**Universidad Distrital
Francisco José de Caldas**

CONVOCATORIA PÚBLICA No. 009-2011

“CONTRATAR LA ADQUISICIÓN, INSTALACION Y CONFIGURACION DE EQUIPOS DE LABORATORIO DEL GRUPO DE ROBUSTOS CON DESTINO A LOS LABORATORIOS DE LAS FACULTADES DE INGENIERÍA, TECNOLÓGICA, CIENCIAS Y EDUCACIÓN, MEDIO AMBIENTE Y RECURSOS NATURALES Y ARTES-ASAB DE LA UNIVERSIDAD DISTRITAL FRANCISCO JOSÉ DE CALDAS, DE ACUERDO CON LAS CONDICIONES Y ESPECIFICACIONES PREVISTAS”

RESPUESTAS A LAS OBSERVACIONES DE LA EVALUACION PRESENTADAS POR LOS OFERENTES DE LA CONVOCATORIA PUBLICA No. 009 / 2011

Fichas Técnicas:

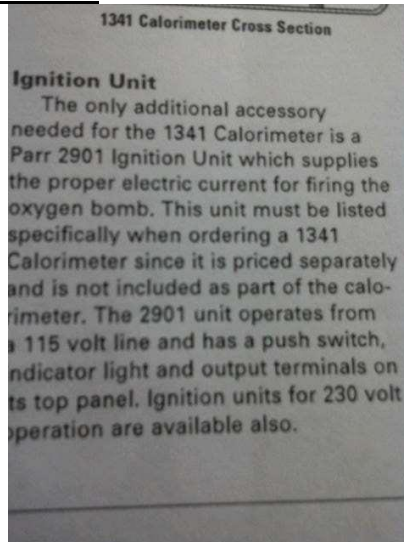
A folios 102 al 104 el oferente presenta catálogo de calorímetro adiabático marca Parr, en el que en ninguno de sus folios mencionados se identifica el Bucket oval o las conexiones de llenado de oxígeno, por lo anterior no está dando cumplimiento a las especificaciones técnicas mínimas exigidas en el pliego de condiciones para el ítem 25.

RESPUESTA DE LA UNIVERSIDAD: NO SE ACEPTA LA OBSERVACION DEBIDO A QUE EL BUCKET OVAL HACE REFERENCIA AL CUBO QUE SE ENCUENTRA ENCHAQUETADO, EL CUAL SE VISUALIZA EN LA IMAGEN Y EN CUANTO A LAS CONEXIONES DE LLENADO DE OXIGENO ESTE EQUIPO LAS TRAE INCLUIDAS Y QUE VIENE PROVISTO DE UNA BOMBA DE OXIGENO
